N/Réf. : DR Paris/IE/JMD/... 
Objet : Autoroute A6-Arbonne la Foret
Avis sur PLU arrêté

NOTE D'ANALYSE TECHNIQUE DU PLU D'ARBONNE LA FORET

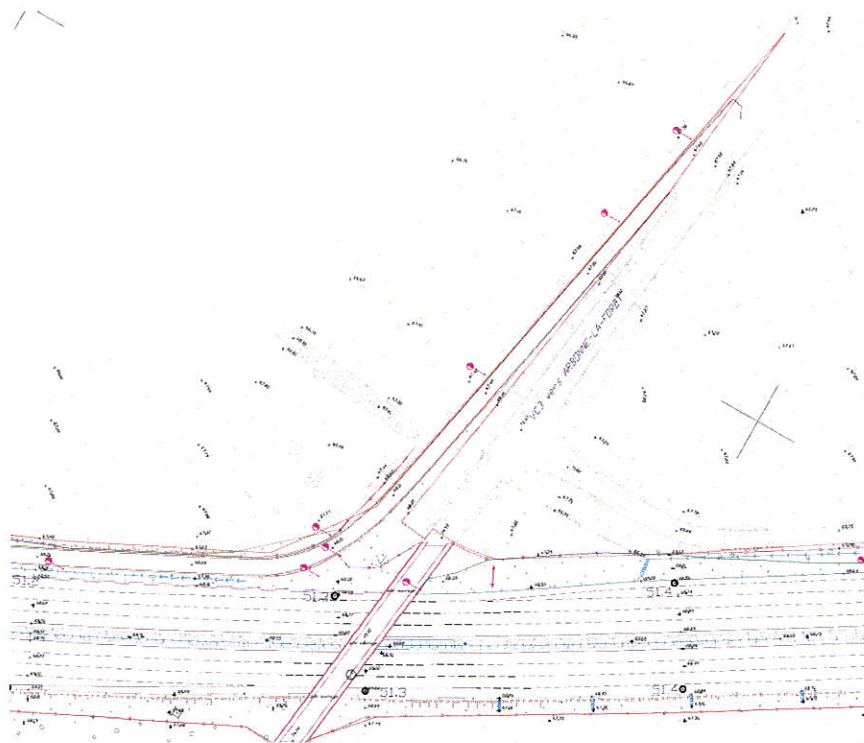
Nous nous permettons d'attirer l'attention des auteurs du PLU sur la nécessité de reporter le tracé et le texte législatif de la servitude EL11 relative aux interdictions d'accès grevant les propriétés limitrophes de l'autoroute A6.

Insérer un plan des servitudes d'utilités publique et y reporter la servitude EL11.

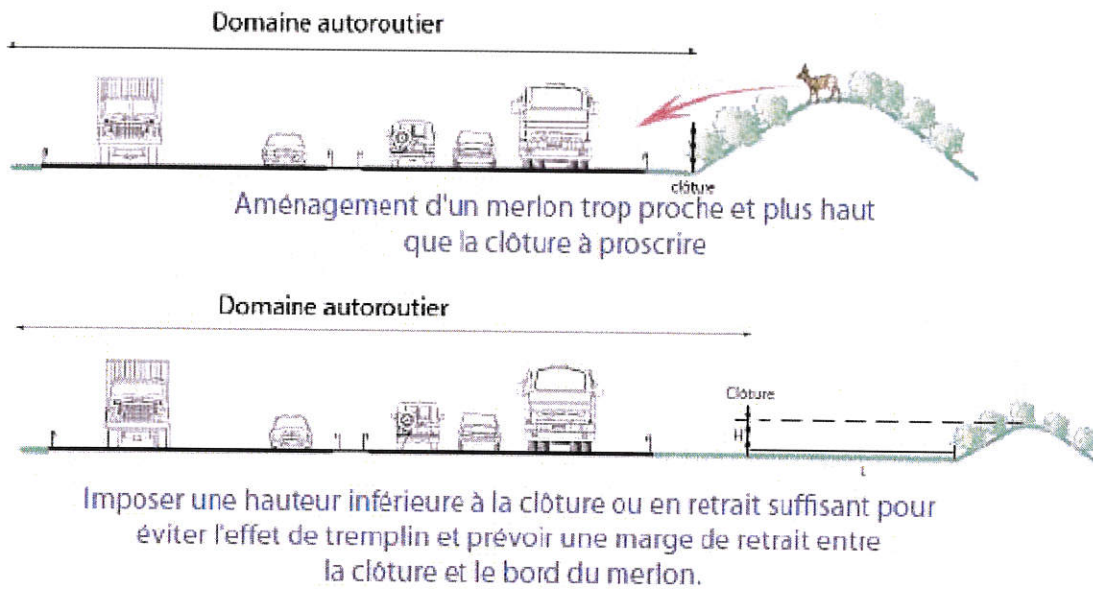
-Il est important pour le bon fonctionnement des ouvrages autoroutiers que les aménagements réalisés aux abords de l'autoroute n'impactent pas nos installations de gestion des eaux pluviales (fossés, bassins de rétention).

En effet, parfois par méconnaissance, des constructeurs ou exploitants agricoles rejettent leurs eaux pluviales dans le réseau d'eaux pluviales autoroutier, ce qui conduit à saturer ce dernier ou le charger de pollutions spécifiques que les ouvrages autoroutiers ne sont pas destinés à traiter.

Nous rappelons que nos installations de gestion des eaux pluviales sont dimensionnées et conçues pour protéger le milieu naturel de la pollution générée par l'infrastructure autoroutière. A ce titre, les constructions et installations non liées à l'activité autoroutière ne peuvent rejeter leurs eaux pluviales dans le réseau ou les ouvrages de gestion liés à l'autoroute, sauf accord exprès du gestionnaire.

Traduction possible : Préciser à l'article N4 que les constructions et installations non liées à l'activité autoroutière ne peuvent rejeter leurs eaux pluviales dans le réseau ou les ouvrages de gestion liés à l'autoroute, sauf accord exprès du gestionnaire.
